CONVOCATORIA DE LA COMISION CIUDAD Y TERRITORIO CON OBJETO DE ESTUDIAR LA INICIATIVA DE MODIFICACION DEL P.E.P.R.I. CENTRO DE MALAGA PARA NUEVA ORDENACIÓN EN HOYO ESPARTERO.

ACTA DE REUNIÓN 10/11/10

ACTA DE REUNIÓN 17/01/11

Extracto del plano de Propuesta del PEPRI centro.

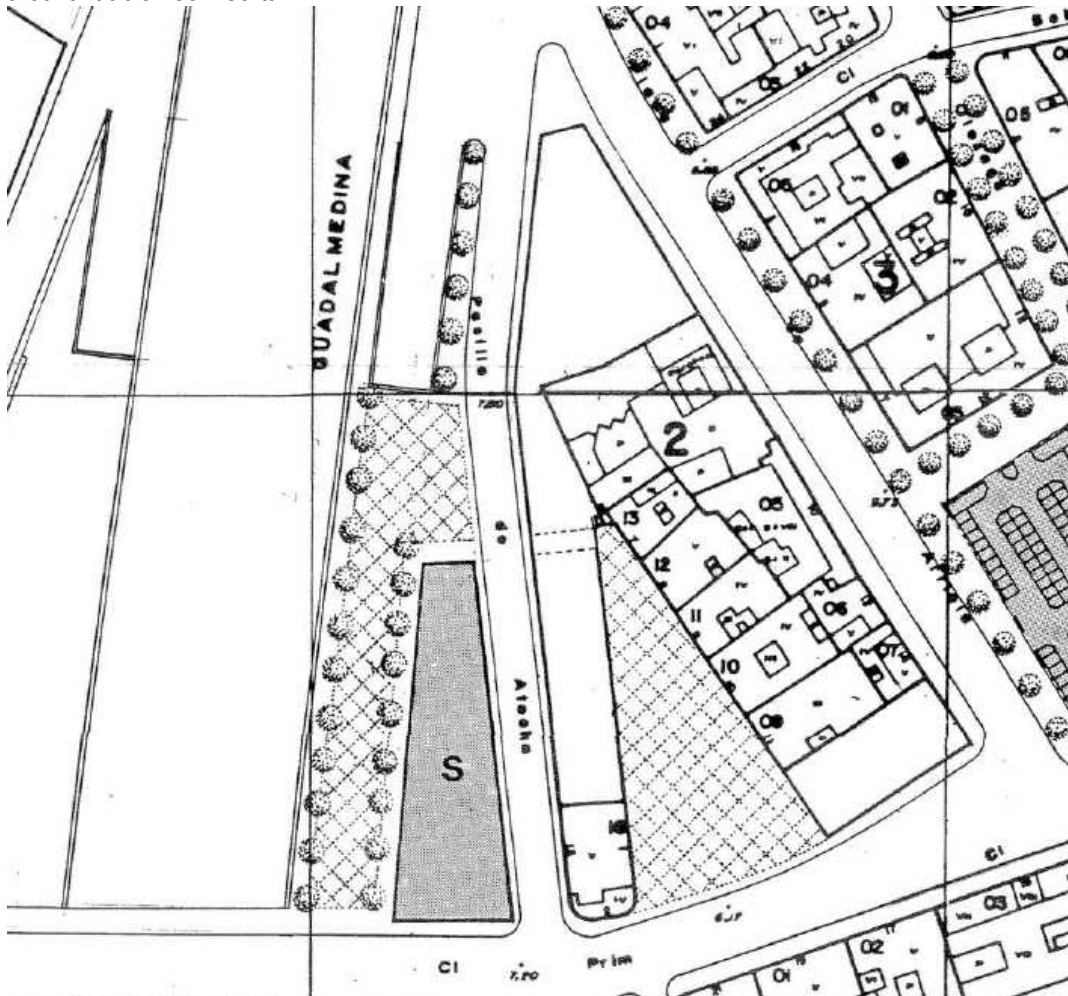
A continuación, el arquitecto del departamento de información y planeamiento del Colegio Francisco J. Carrera reflexiona sobre la ordenación propuesta para Hoyo Espartero por el PEPRI Centro. La primera apreciación es que, en sí mismo, al tratarse de un Plan de Protección y Reforma resuelve acertada, y consensuadamente entre Ayuntamiento y Consejería de Cultura, el supuesto antagonismo de objetivos y determinaciones propias de la “protección” y la “reforma interior”, unificando en una mismas propuesta dichas acciones. Entre otras, para el ámbito que nos ocupa, las características de la ordenación fijada por este instrumento son:

- Crear un equipamiento en la manzana entre pasillo de Atocha y pasillo de Santa Isabel.
- Soterrar el tráfico en pasillo de Santa Isabel en todo el frente del equipamiento para crear una terraza sobre el río.
- Construcción de una pastilla de viviendas de promoción pública en el borde de Hoyo Espartero que, cerrando el espacio de la plaza, engarzase con el edificio del hostel la Mundial (protección arquitectónica 2º grado).
- Abrir pasaje en el ángulo de esa nueva ala para dar acceso a Pasillo de Atocha.

Extracto del BOP 03/10/08 que publica aprobación inicial de mayo de 2008

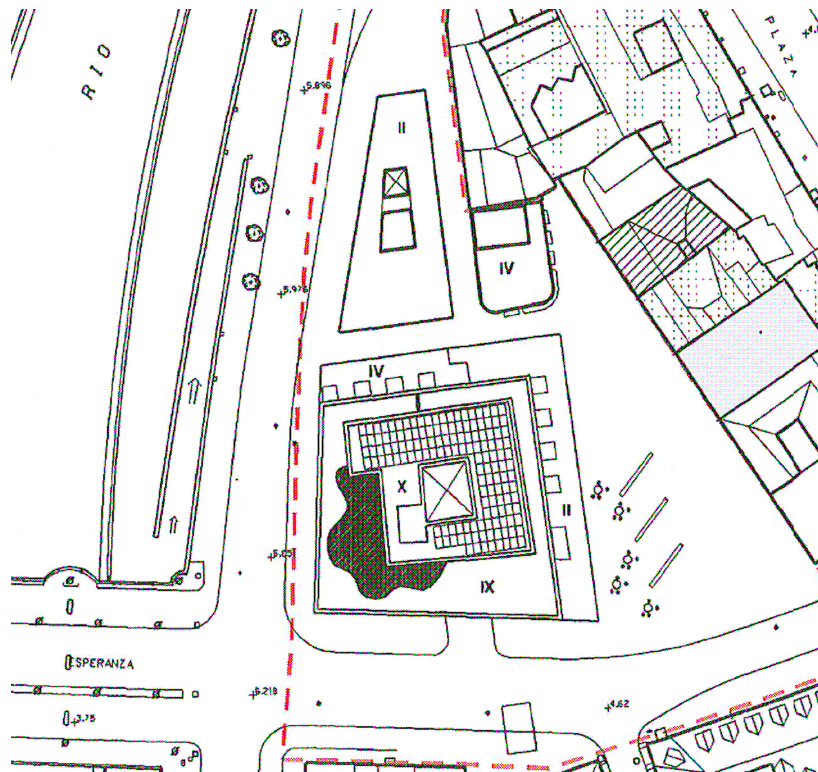
“(...) manteniendo el sistema de gestión por expropiación; cambiar su uso de equipamiento y viviendas de promoción pública del PEPRI Centro a uso obligatorio comercial-hoteler mediante un edificio único de dos piezas macizas de siete y cuatro plantas, con una calle intermedia cubierta, peatonal y de carácter comercial, a desarrollar por una empresa necesariamente hotelera, que resulte adjudicataria de los terrenos tras la gestión expropiatoria municipal, y revisar el Catálogo de Edificios Protegidos respecto al citado inmueble de calle Hoyo de Esparteros, número 1 que actualmente cuenta con protección arquitectónica II, con protección de fachada y elementos, dejándolo sin protección, si bien serán conservados para posteriores actuaciones las rejerías de sus balcones”

La propuesta aprobada tiene una rotunda implantación mediante la creación de una manzana exenta de edificación similar en tamaño a las del entorno.

La trama urbana es totalmente renovada, suprimiéndose el pasillo de Atocha y ajustándose las alineaciones de la edificación haciéndolas coincidir con las del puente de la Esperanza. Eso se aprecia en el siguiente extracto del plano de la modificación:
